Concours d'idées pour la construction de nouvelles maisons ouvrières au « Pré-d'Ouchy ».

CONCOURS D'IDÉES POUR LA CONSTRUCTION DE MAISONS OUVRIÈRES, A OUCHY

IIIe prix : projet « Soleil », de M. *Georges Mercier*, architecte, à Lausanne.

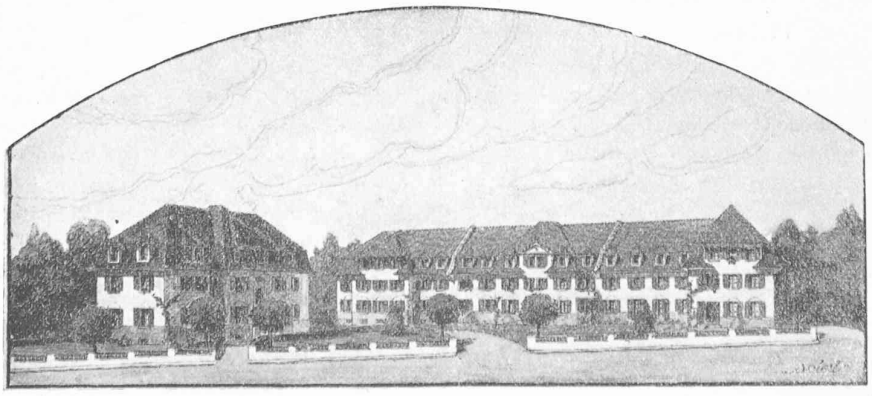
Le plan de ce projet suscite les critiques suivantes : quelques chambres sont proportionnellement trop profondes, les vestibules exigus ; on peut se demander si pour les ménages qui occuperont ces maisons, il est indiqué de prévoir des salles à manger, parfois même éloignées de la cuisine ; le dispositif comportant un petit hall paraît plus pratique. L'architecture de ce projet est attrayante ; l'auteur s'est appliqué à concevoir son œuvre dans l'esprit du programme qui recommandait de s'inspirer de l'architecture du pays.

IVe prix : projet « En série », de M. *R. Bonnard*, architecte, à Lausanne.

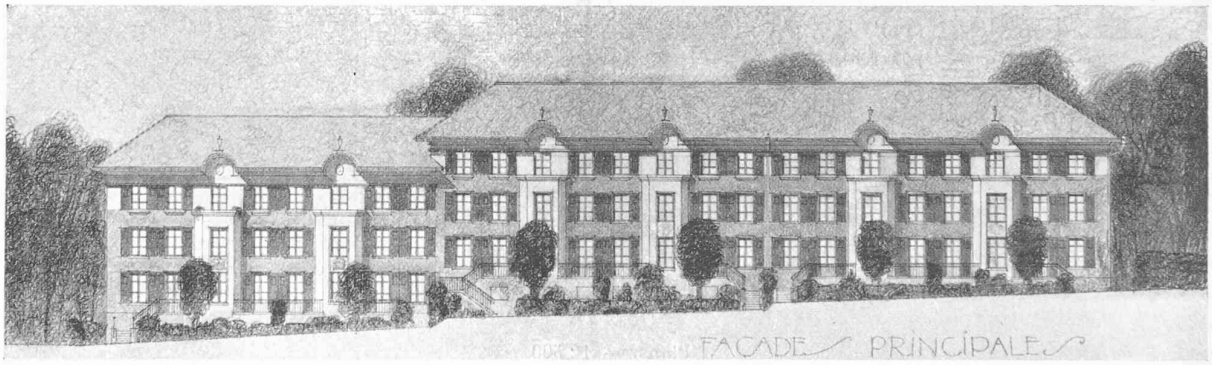
4e prix : N° 4. — « En Série », cube indiqué 15276 m³. Locaux par étage 36. L'auteur présente un plan intéressant, mais peut-être un peu dispendieux ; le cube total en fait foi. Critiquable également est la disposition des chambres à tourelle, trop profondes. Les façades ne comportent pas le caractère désiré par le programme. *(Voir page 58.)*
